コンタクト長さ変更のお知らせ

FA モデル K シリーズ (サイズ 1-3)

図 1. 変更前後の外観

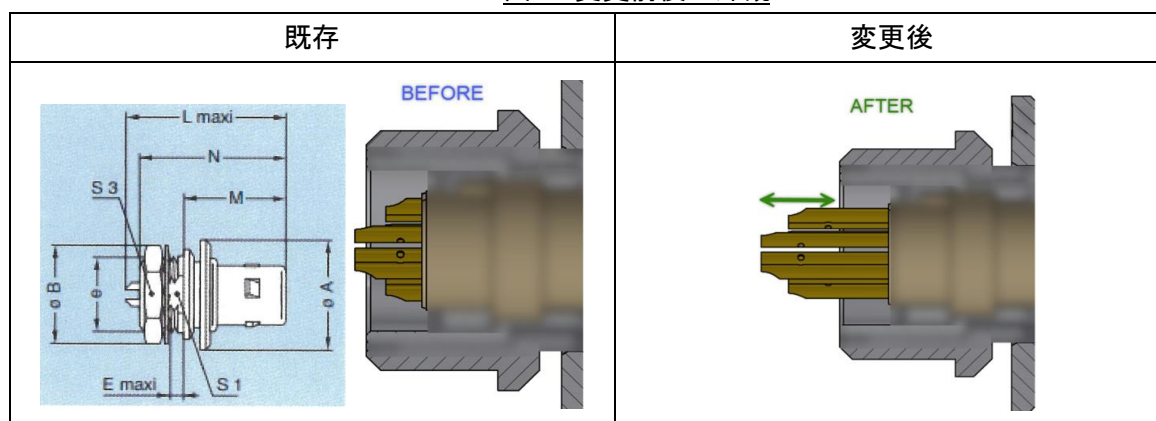
図 1 の通り、コンタクトの長さ変更により、L 寸法が 24.9 mm から 28.5 mm となる。
